DODATEK Č. 3 KE SMLOUVĚ O DÍLO

ZMĚNOVÝ LIST – „Eliminace poruch objektu 510 FCH VUT v Brně“

Generální dodavatel VAŠSTAV, s.r.o.	Navrhovatel změny VAŠSTAV, s.r.o.	Index navrhovatele GD	Číslo SO nebo PS	Pořadové číslo ZL 03
Index navrhovatele změny: GD...generální dodavatel O...objednatel GD...generální dodavatel GP...generální projektant TDI...technický dozor investora J...jiný	Datum vydání ZL :	8.9.2016		vyplní navrhovatel
	Datum schválení nebo zamítnutí ZL :			vyplní objednatel
	Změna má vliv do následujících profesí:	Arch. – stavební řešení		vyplní GP
	Změna má vliv do následujících stavebních objektů (SO) nebo provozních souborů (PS) :	Nemá vliv		vyplní GP
Název změny: Změnové práce a dodávky – stavební řešení				
Předmět změny: Provedení nepředvídatelných změn ve stavebním řešení, zjištěných při provádění díla, které je nutné provést k dokončení díla.				
Položka, popis: 1. Sjedení obkladů a dlažeb ve 2.NP ve shodě s ostatními podlažními – úspora; 2. Následující změny ve stavebním řešení: • Doplnění překladů, lešení – nebylo obsaženo v DPS; • Zohlednění skutečné šířky vnitřních parapetů oken – v DPS uvedeno 300mm, skutečnost 450mm; 3. Změnový výkaz výměr dle dodatku I. DPS zp

Podrobnost u podchycení sloupů – *doplňená hydroizolace červeně, hydroizolace v rozsahu původního projektu modře*.

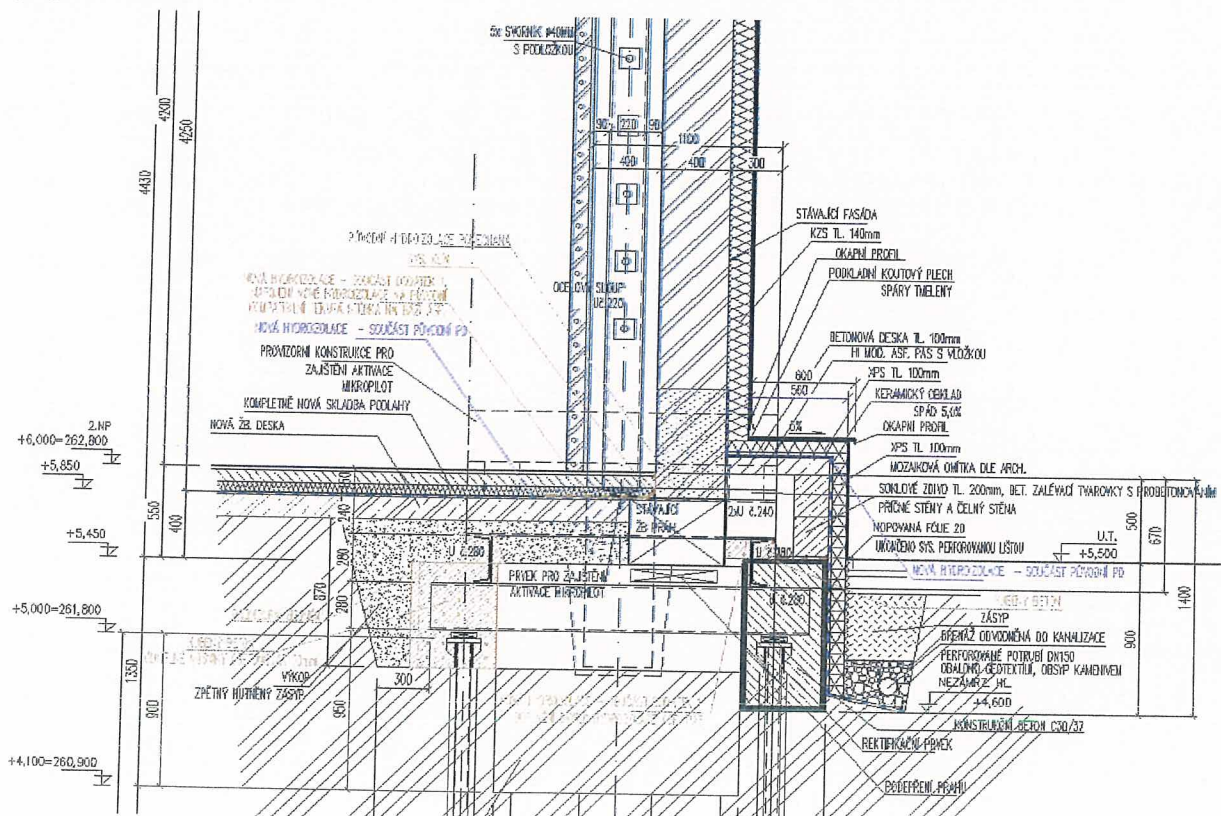
Ocelová konstrukce podchycení budovy – zhlaví mikropilot, převázky apod. budou natěsno obetonovány hubeným betonem. Provedení obetonování do bednění. Horní ocelové prvky budou přebetonovány pouze tzv. hrobečkem. Výkopové práce budou rozšířeny po celém obvodu stavby na úrovni 2.NP pro provedení svislé hydroizolace. Předpokládá se výkop svahovaný, dno cca 600mm pod upravený terén.

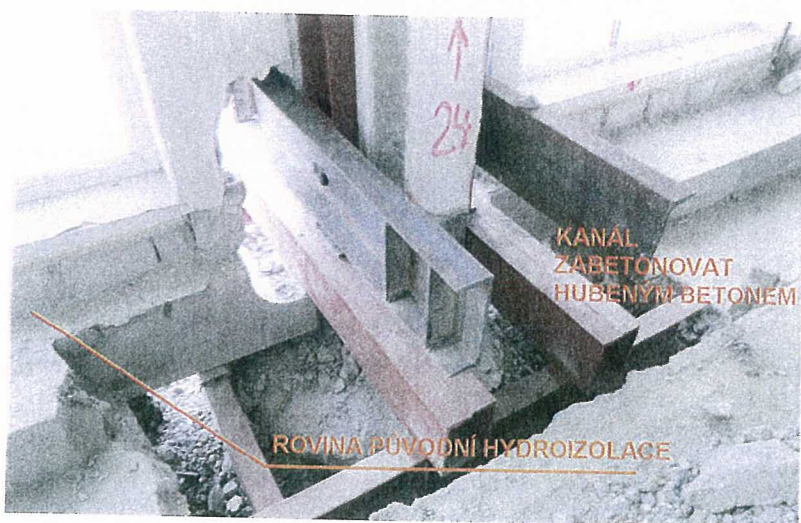
S ohledem na skutečný stav konstrukcí, zjištěný po jejich odkrytí, bylo rozhodnuto o odbourání nesoudržných podkladních betonových vrstev, které byly původně uvažovány jako ponechané. Ponechán bude podkladní beton v proměnné tloušťce, na stávajícím slehlém a konsolidovaném terénu. Tento podkladní beton byl shledán jako pevná a celistvá vrstva tl. min. 50-70mm, vhodná pro provedení hydroizolací. Tento povrch je lícem původní hydroizolace a tím bude možné napojit novou hydroizolaci na hydroizolaci původní.

Bude provedena nová kompletní skladba hydroizolačního souvrství s napojením na izolaci pod obvodovými zdi. Po provedení zásypů výkopů (částečné zalití hubeným betonem do bednění, zbytek zpětný hutněný zásyp – viz text výše), bude horní líc dobetonován do líce ponechaných podkladních betonů, ten bude dokonale očištěn a opatřen penetrací. Bude provedeno hydroizolační souvrství z plnoplošně natavených asfaltových pásů modifikovaných, s výztužnou vložkou. Předpokládá se užití dvou asfaltových pásů natavených s přesahy. Napojení na původní hydroizolaci pod obvodovými zdi, která je dnes již velmi zdegradovaná, bude provedeno kompatibilními tekutými stěrkami. Původní izolace bude ponechána. Po kontrole stavby za přítomnosti GP, GD a TDI bylo rozhodnuto, že i když je izolace tzv. dožitá, tak není zatížená ani tlakovou vodou ani vztlínající vlhkostí a její výměna podřezáním by byla nákladná a neefektivní. S ohledem na stav stávající izolace pod obvodovým zdivem, bude zdivo fasády nově izolováno zvenku svislým pásem. A bude proveden obvodový sokl a drenáž.

Podrobnost doplnění svislé izolace soklu v místě fasády bez statických zásahů – doplněná izolace červeně:

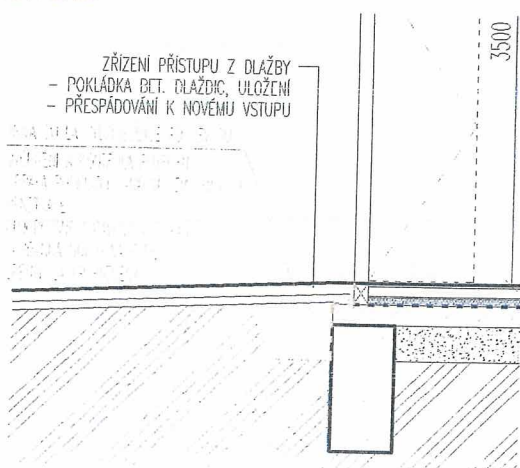
Nová izolace zdiva fasády – jedná se o kompletní doplnění a opravu svislé hydroizolace v celé délce po obvodu budovy. Po odkopání přilehlého terénu do hl. cca 600mm pod terén bude očištěna podkonstrukce, ta bude vyspravena betonovou sanační hmotou a aplikován penetrační nátěr. Nově se nataví hydroizolační pás, přiloží ochranná nopovaná fólie a provede zpětný zásyp hutněný, následuje skladba zpevněných ploch podle původní DPS.

Foto porušené a chybějící svislé izolace původního soklu:

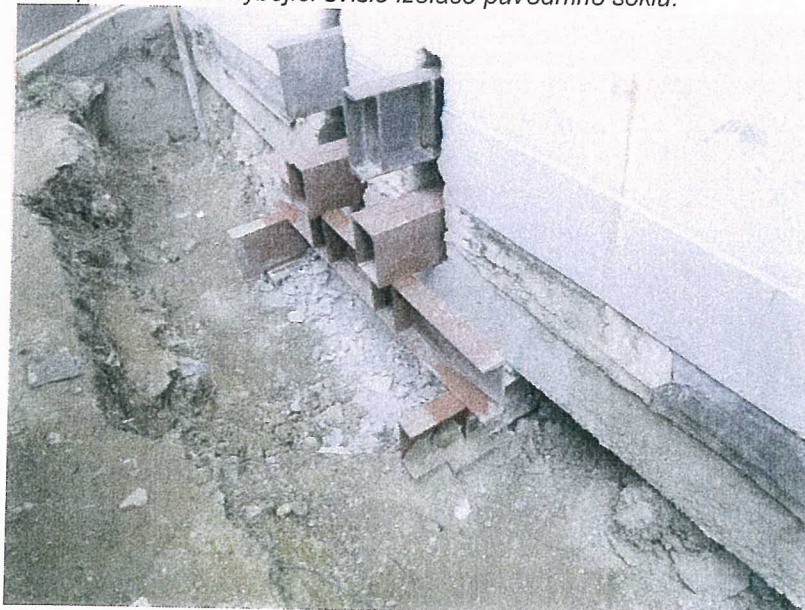
Doplnění je vyvolané porušenou a chybějící stávající svislou hydroizolací soklového zdiva.

Podrobnost doplnění svislé izolace – *doplněná izolace červeně:*

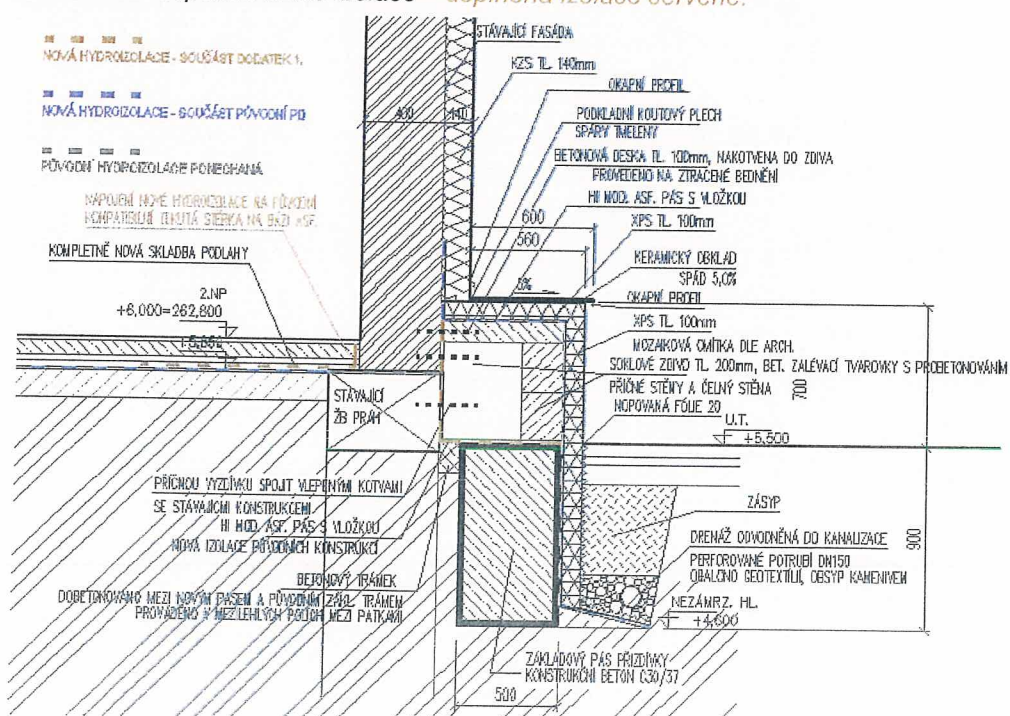
Další změnou je doplnění svislé hydroizolace v detailu soklu a to na líc původního zdiva s napojením na původní ponechanou vodorovnou hydroizolaci pod zdivem a s protažením přes horní líc nového prahu pod zdivo soklu.
